Landesbetrieb Straßenbau und Verkehr Schleswig - Holstein		Unterlage Nr.: 11.2
Straße: B5 -490 von NK: 1619-004 nach NK: 1619-003 Station: 1,651		Blatt Nr.: 2
B5 -520 von NK: 1619-001 nach NK: 1620-002 Station: 0,409		Reg. Nr.: B 5 - 130
Nächster Ort: Tönning	Bau-km: 0+800,000 - 5+730,000	Datum

B 5 Dreistreifigkeit Tönning-Husum 1.BA Tönning-Rothenspieker		Lageplan der Lärmschutzmaßnahmen
Bau-km: 0+800,000 - 1+800,000		Maßstab 1 : 1000

Aufgestellt: Landesbetrieb Straßenbau und Verkehr SH Niederlassung Flensburg, den 29.04.2016	
gez. Roos Regierungsbaudirektor	
Planfeststellungsunterlage vom 29.08.2013 Anlage : 11.2 Blatt : 2

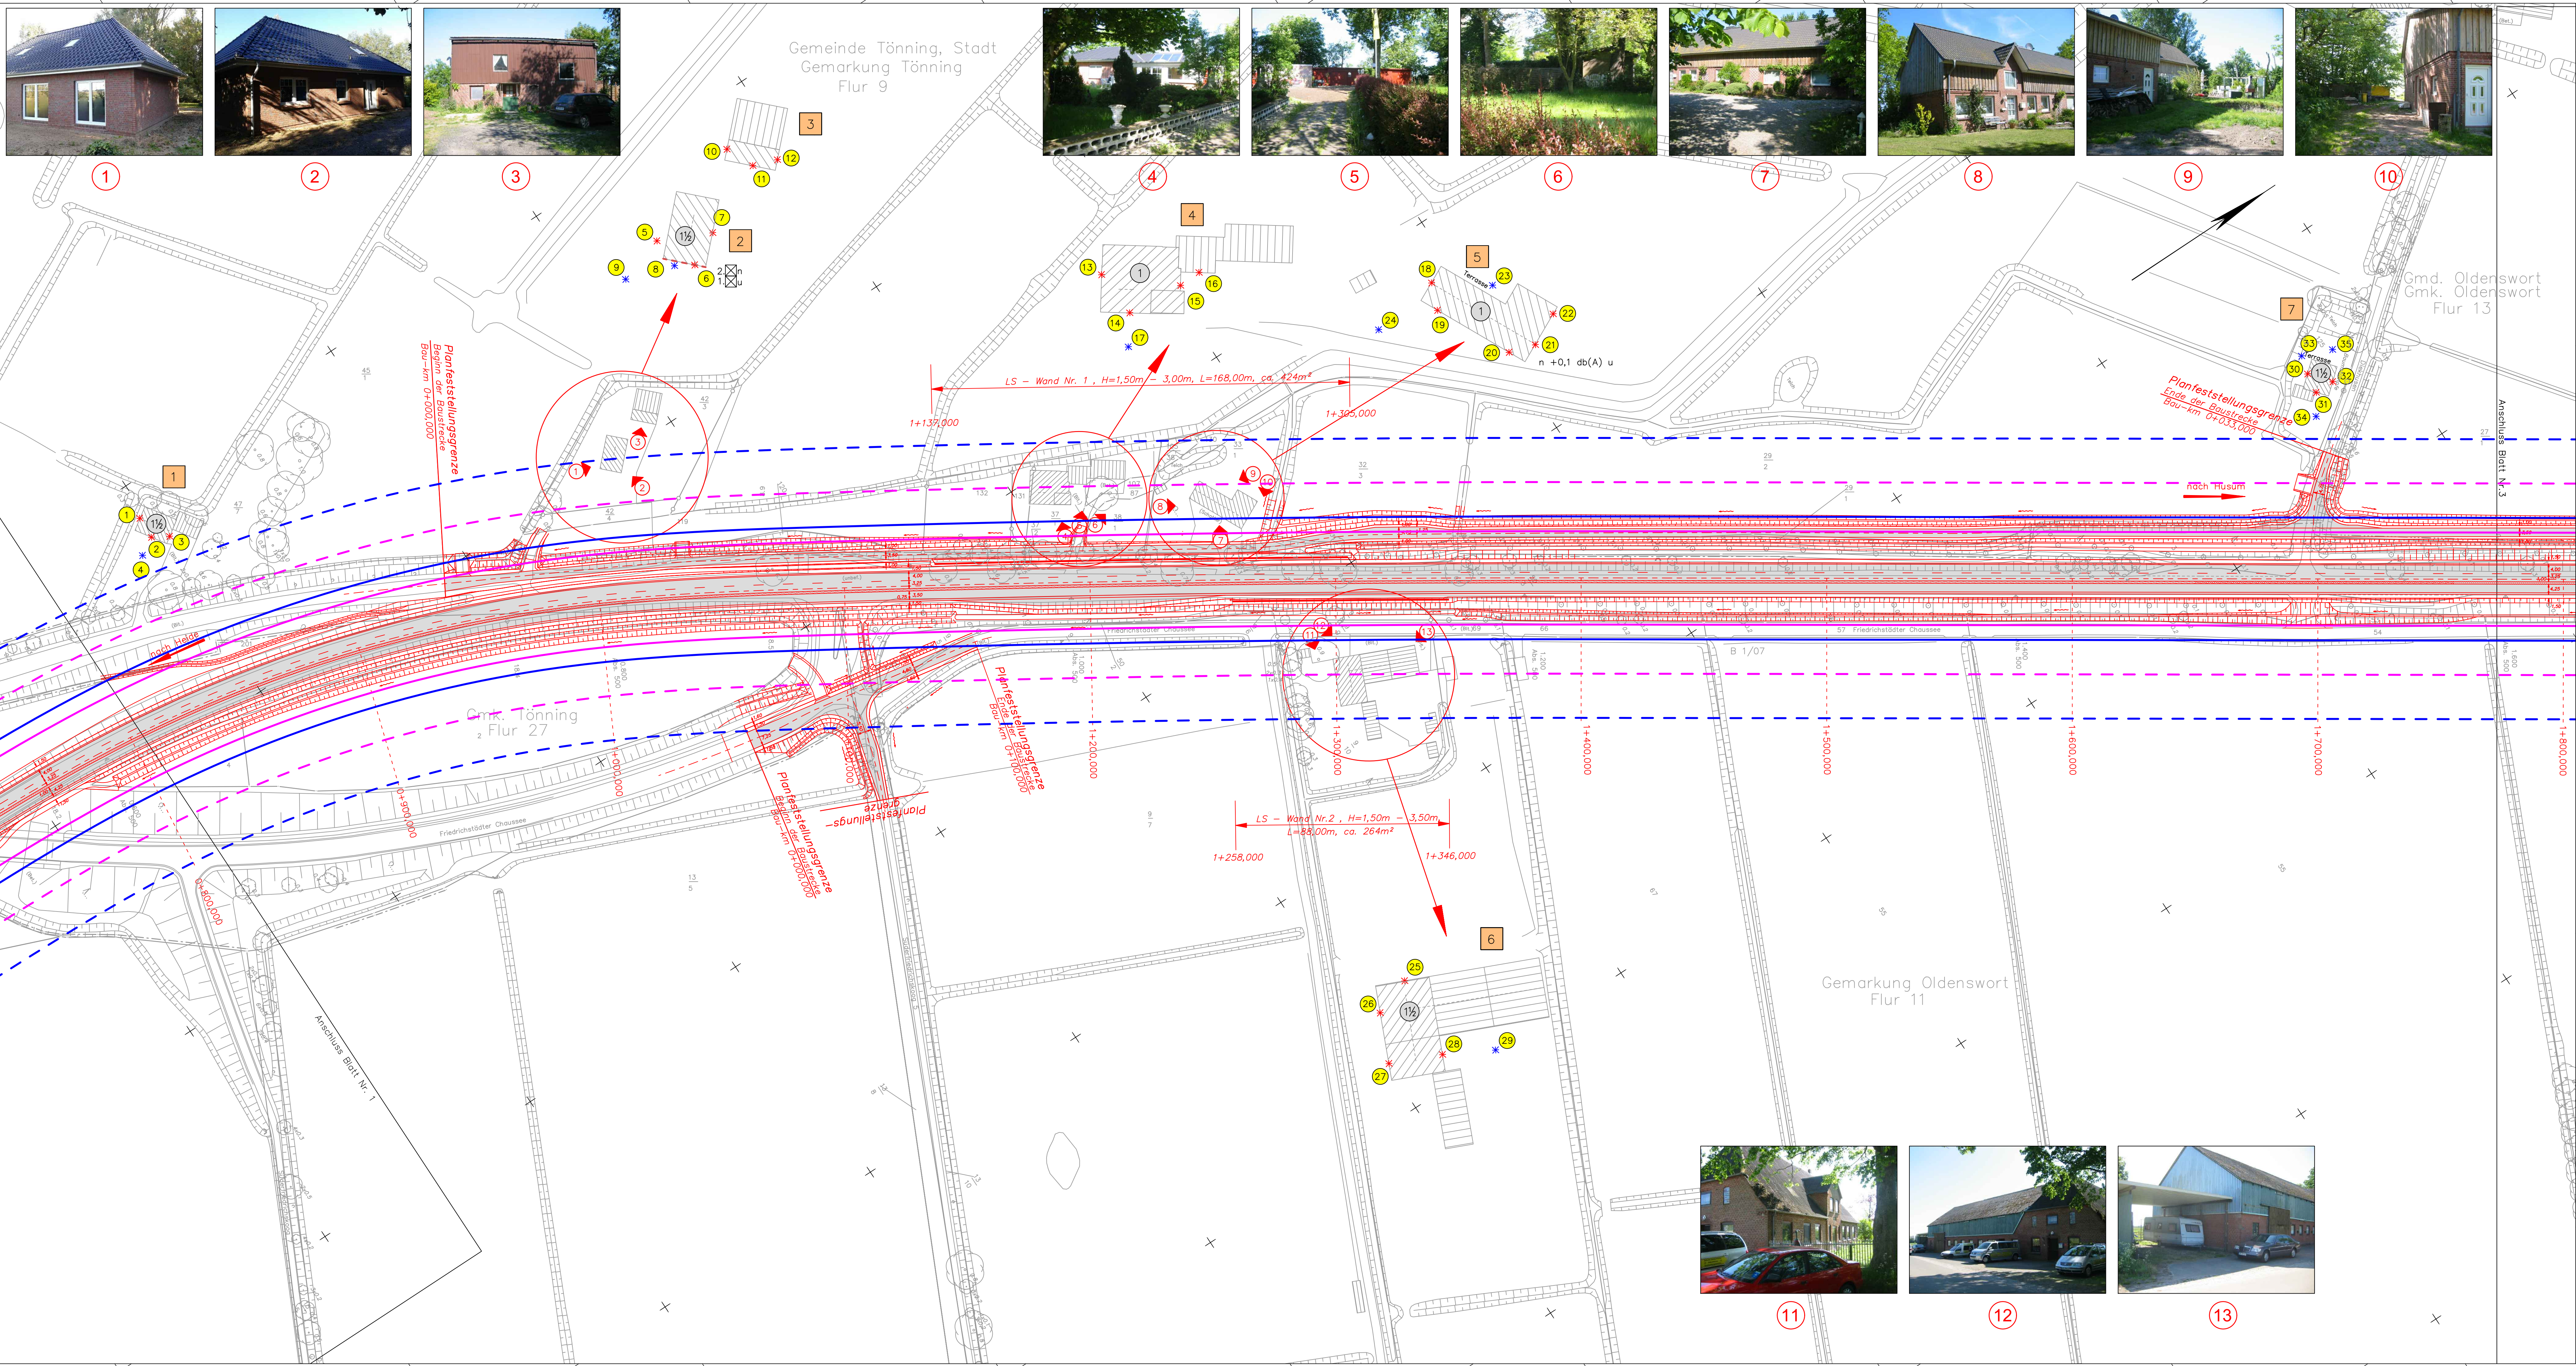
3	Altes Wohngebäude Bau-km 1+010 durch neues Wohngebäude ersetzt. Foto Nr. 1 u. 2 erneuert	April 2016	eds-planung
2	Darstellung der Isophone ergänzt	April 2016	eds-planung
1	Änderungen gemäß Anlage 7	April 2016	eds-planung
Nr.	Art der Änderung	Datum	Name
